大型トラック動力伝達装置自動変速機のリコールについて

リコール届出番号3706

平成27年12月3日、UDトラックス株式会社は下記のリコールを国土交通大臣に届け出しました。

改善箇所説明図

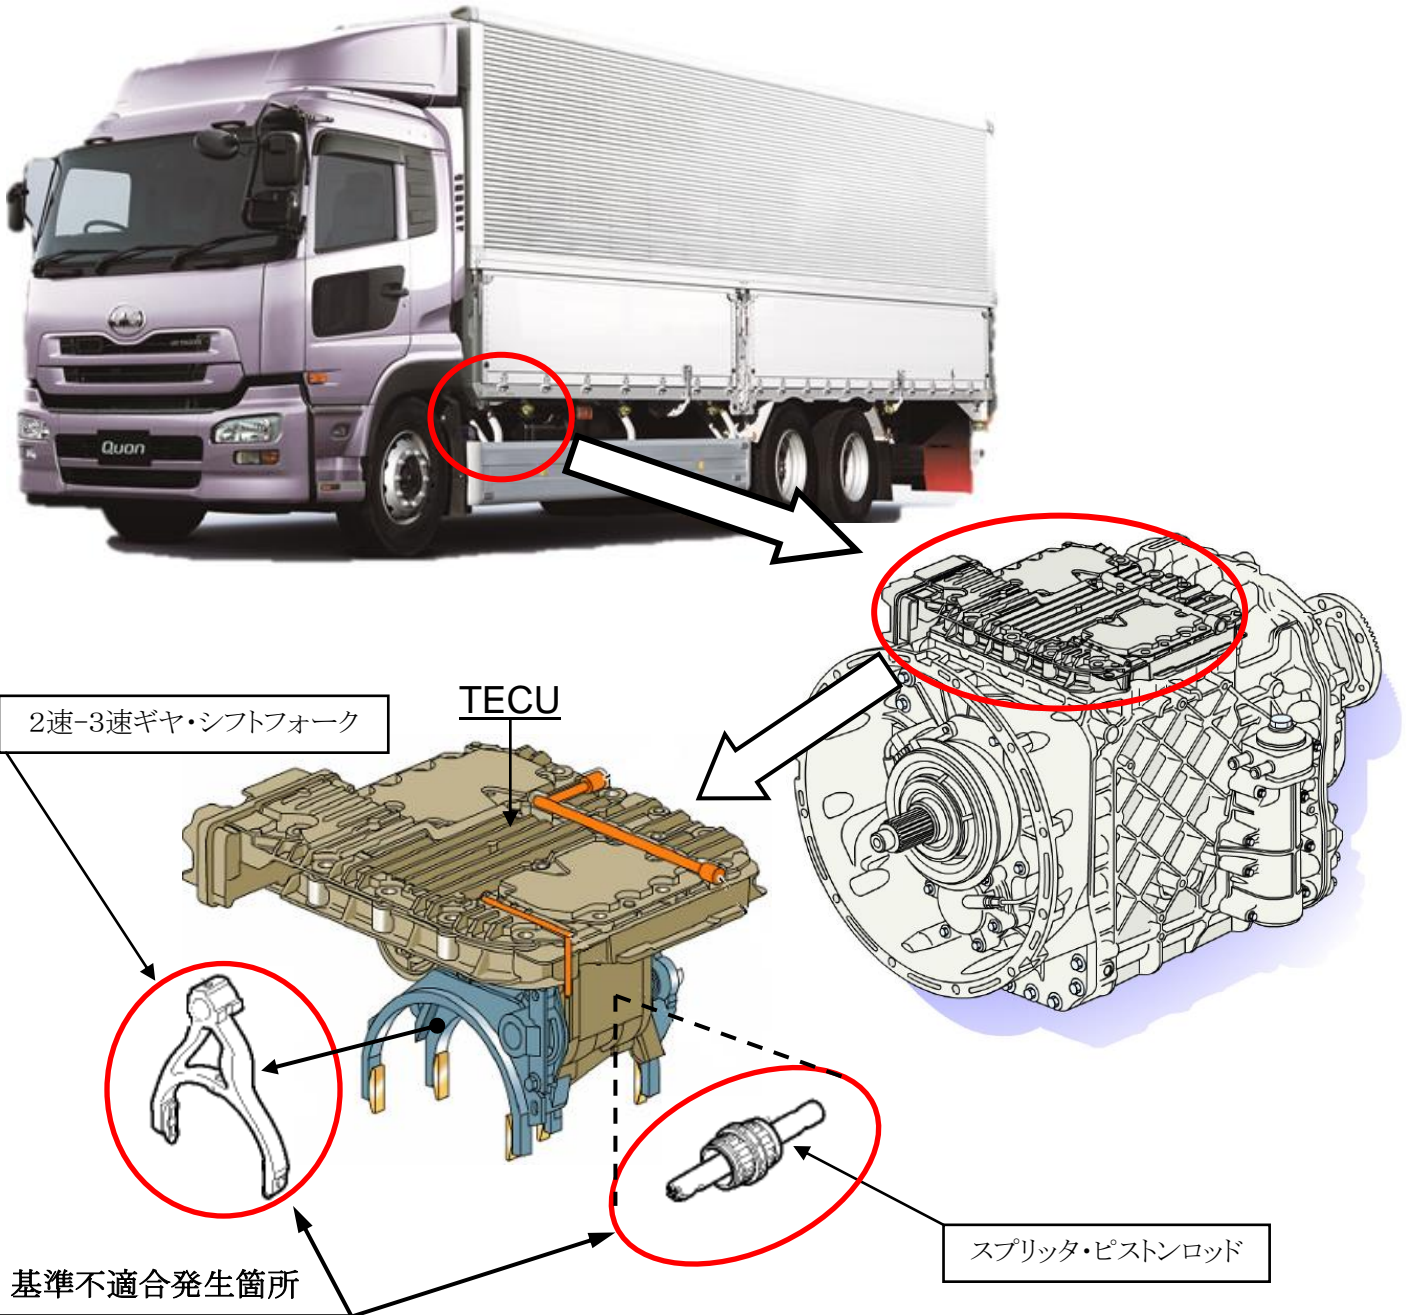
電子制御機械式自動変速機の2速-3速ギヤ・シフトフォーク及びスプリッタ・ピストンロッドの強度が不足しているため、当該フォーク及びロッドに亀裂が発生するものがある。そのため、そのままの状態で使用を続けると亀裂が進行し、当該フォーク又はロッドが折損し、最悪の場合、走行不能に至るおそれがある。

- ①自動変速機の2速-3速ギヤ・シフトフォークを対策品と交換する。
- ②自動変速機のスプリッタ・ピストンロッドを対策品と交換する。

注: 内は交換する部品を示す。

識別:TECU コネクタ部に、白色ペイントを塗布する。
